Dotyczy przetargu nieograniczonego na: „Dokumentację techniczną i budowę budynków szkoły podstawowej, hali sportowej i przedszkola z urządzeniami budowlanymi i zagospodarowaniem terenu w Julianowie w formule zaprojektuj i wybuduj w ramach zadania inwestycyjnego pn.: „Szkoła w Julianowie wraz z zagospodarowaniem terenu”.

Zamawiający zawiadamia, że Wykonawcy, na podstawie art. 135 ust. 1 ustawy Prawo zamówień publicznych zwrócili się z zapytaniem o wyjaśnienie treści SWZ. Poniżej treść pytań i odpowiedzi.

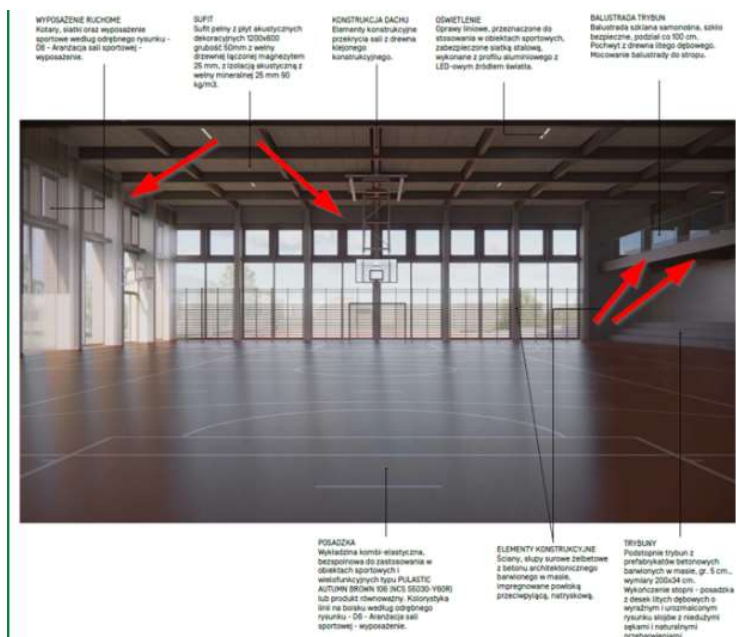
Dotyczy – Hala sportowa – Konstrukcja – elementy z betonu architektonicznego – belki obwodowe - Prosimy o informację, czy belki obwodowe nad słupami hali sportowej w osiach A.1/A.A-A.M, A.2/A.A-A.M oraz A.1-A.2/A.A, a także płyta stropu trybun na kondygnacji +1 i belki pod tą płytą mają być również wykonane z betonu architektonicznego.

Zamawiający potwierdza, że wskazane elementy należy wycenić i wykonać z betonu architektonicznego.

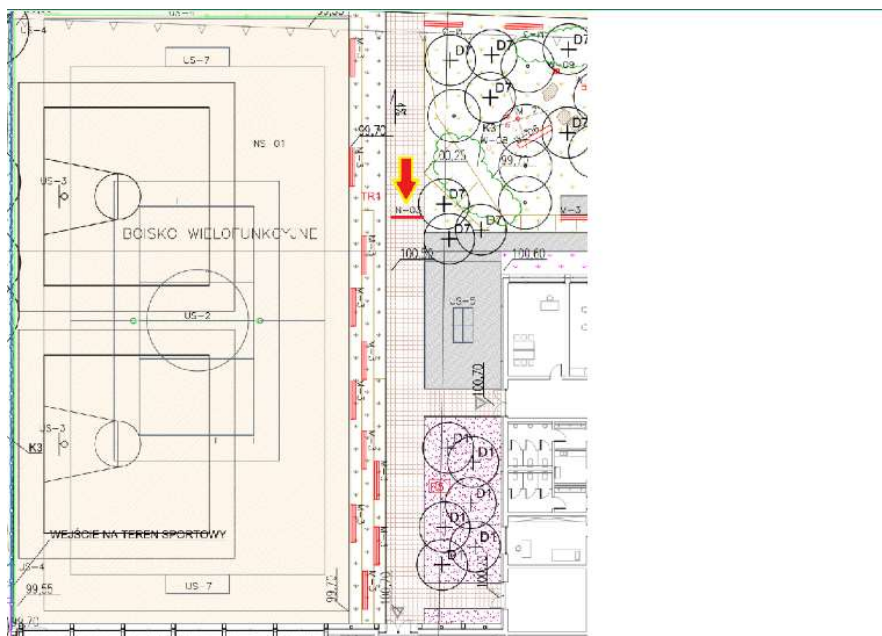
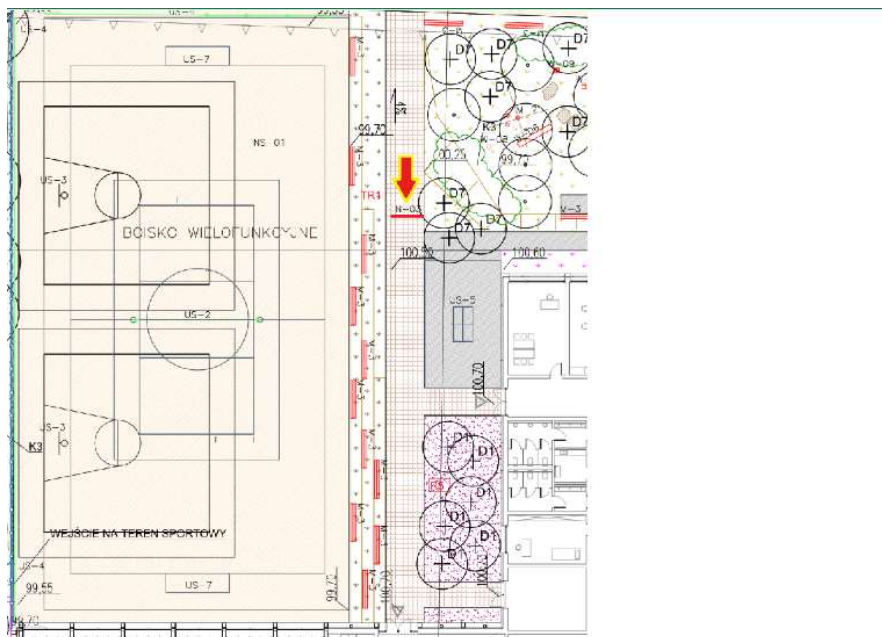
Dotyczy: Nawierzchnie zewnętrzne - Prosimy o potwierdzenie, że nawierzchnia pomiędzy szkołą, a boiskiem wielofunkcyjnym oraz nawierzchnia w ogrodzie przedszkolnym ma być wykonana jako nawierzchnia N-03.

Zamawiający potwierdza, że jest to nawierzchnia N-03 BRUK KLINKIEROWY zgodnie z oznaczeniem na rysunku Z-01 dołączonym do dokumentacji.
